高粘度ポンプユニット SR140PWAL シリーズ用新オプション

インダクタープレート 登場

SR140PWALシリーズ 仕様変更のお知らせ

名 称：インダクタープレート組立
製品番号：805443
型 式：IDP-140PWAL-K

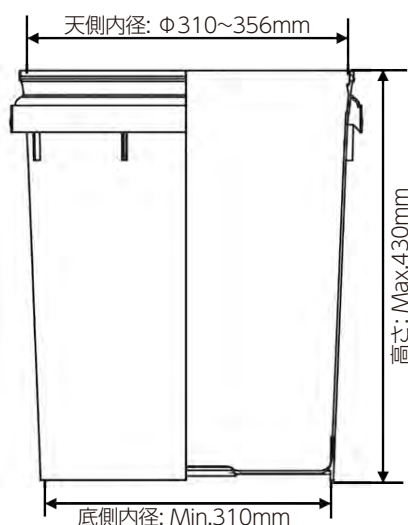
近年、現場での採用が急速に増加している「25kg樹脂ペール缶」
ユニット本体のリフトベースの設計を見直すことにより、
25kg樹脂ペール缶対応のインダクタープレートのオプション化が実現しました。
標準のインダクタープレートと組み替えてご使用ください。

新オプションに対応するため、リフトベースを拡張。

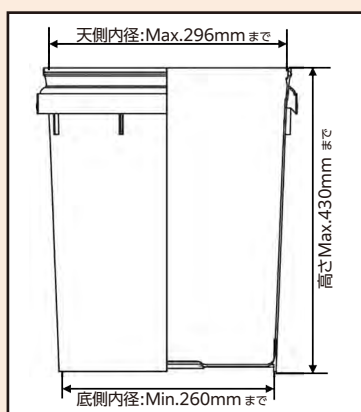
25kg樹脂ペール缶用の新オプション・IDP-140PWAL-Kに対応するため、SR140PWALシリーズのリフトベースの横幅寸法を左右18mmずつ拡張しました。リフトベースの仕様変更に伴い、SR140PWALシリーズの製品番号が下記の通り変更となります。ポンプの性能に変更はございません。
なお、仕様変更前の製品への新オプションの取り付けにつきましては、最寄りの弊社営業所までお問い合わせください。

旧製品番号	新製品番号	型式
881107	881257	SR140P25PWAL-F
881108	881258	SR140P38PWAL-F
881109	881259	SR140P50PWAL-F

旧製品番号	新製品番号	型式
881110	881264	SR140P25PWAL-T
881111	881265	SR140P38PWAL-T
881112	881266	SR140P50PWAL-T
